Oggetto: **DOMANDA DI AVVIO DEL PROCEDIMENTO DI VALUTAZIONE DI IMPATTO AMBIENTALE E DI AUTORIZZAZIONE INTEGRATA AMBIENTALE** – Piattaforma trattamento rifiuti industriali – Brindisi. Nuovo impianto trattamento fanghi. Trasmissioni osservazioni.

OGGETTO: Piattaforma polifunzionale per lo smaltimento di rifiuti industriali sita nell'Area Industriale di Brindisi" - Contratto Rep. n. 848 del 30.01.12 - **C.I.G. 3405298CCB**

CONCESSIONE DEL PUBBLICO SERVIZIO DI GESTIONE DELLA PIATTAFORMA POLIFUNZIONALE PER LO SMALTIMENTO DEI RIFIUTI INDUSTRIALI PERICOLOSI E NON PERICOLOSI SITA NELL'AREA INDUSTRIALE DI BRINDISI come da contratto n° 848 del 30 gennaio 2012

DOMANDA DI AUTORIZZAZIONE INTEGRATA AMBIENTALE
IMPIANTO DI TRATTAMENTO FANGHI CIVILI

Titolo:	ALLEGATO	Contenuti:	10142
PLANIMETRIA DELL'IMPIANTO CON RETE IDRICA	6	Data:	12/03/2013
	Tav. : 1 di 1	Scala:	1:1000
	Rev. 01	Formato:	A0

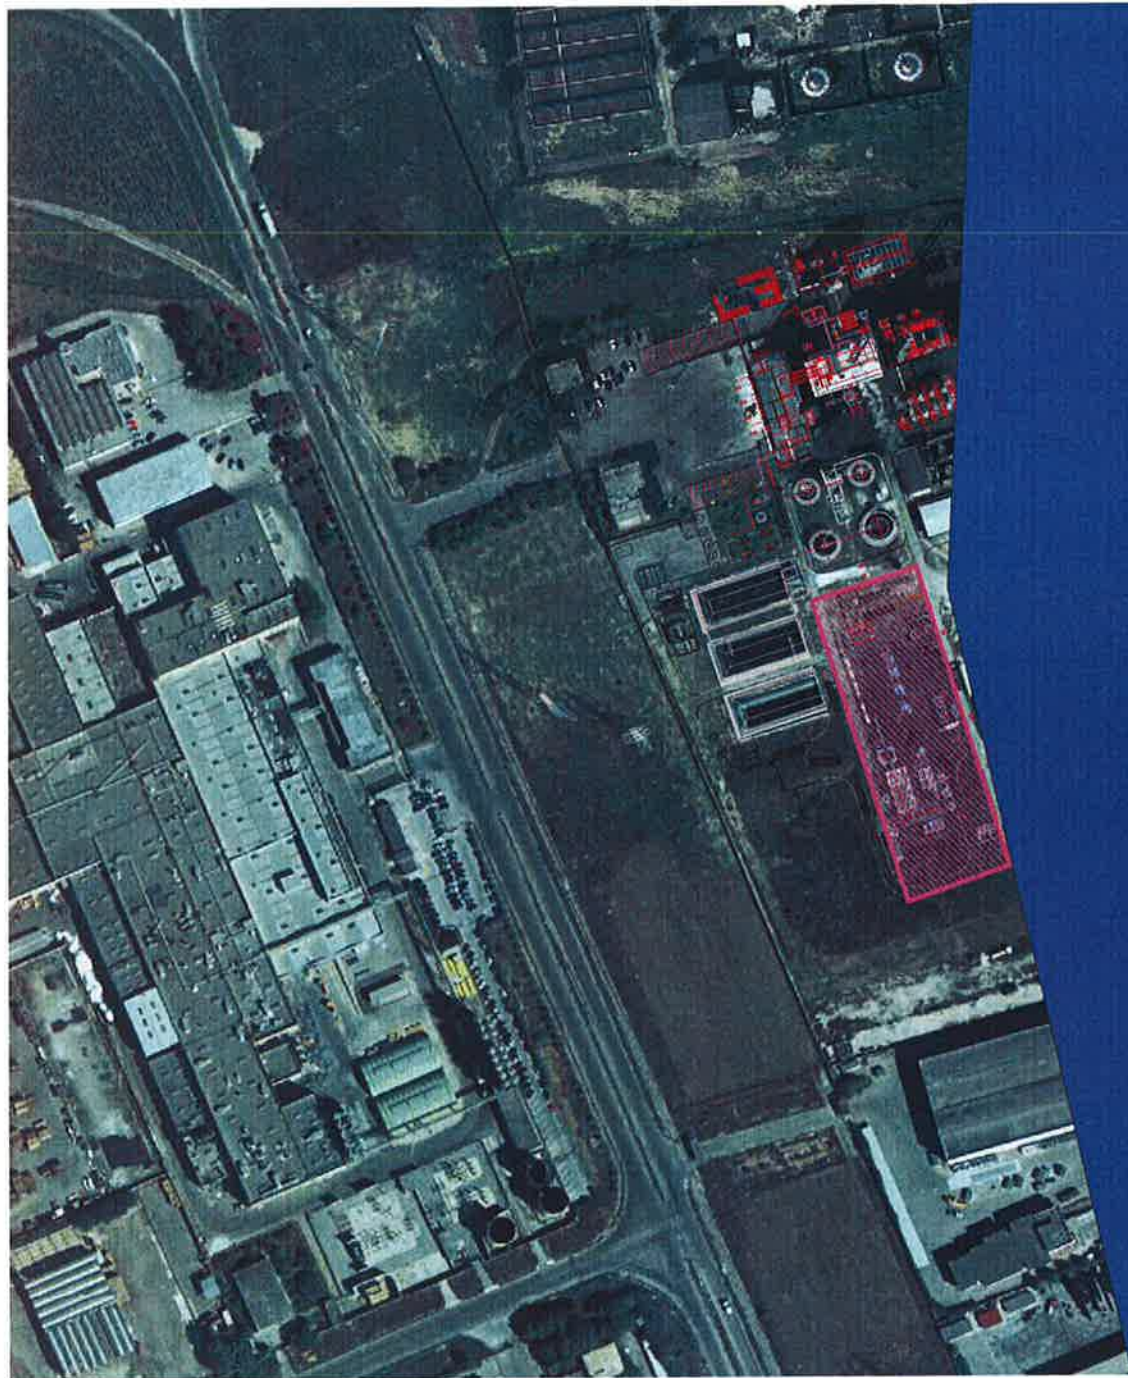
In merito a quanto riportato al paragrafo 7 della suddetta nota, si precisa che, con documentazione integrativa trasmessa il 22-03-2013 Prot.ASI N°1425, il proponente ha ulteriormente esplicitato questo aspetto al fine di evidenziare che l'impianto non risulta tecnicamente connesso agli impianti esistenti della piattaforma ed in particolare che i rifiuti liquidi prodotti dall'impianto saranno stoccati in apposita vasca di raccolta e quindi conferiti a terzi. (Vedi allegato A: Planimetria scarichi). Il commento pertanto è non coerente con la documentazione presentata.
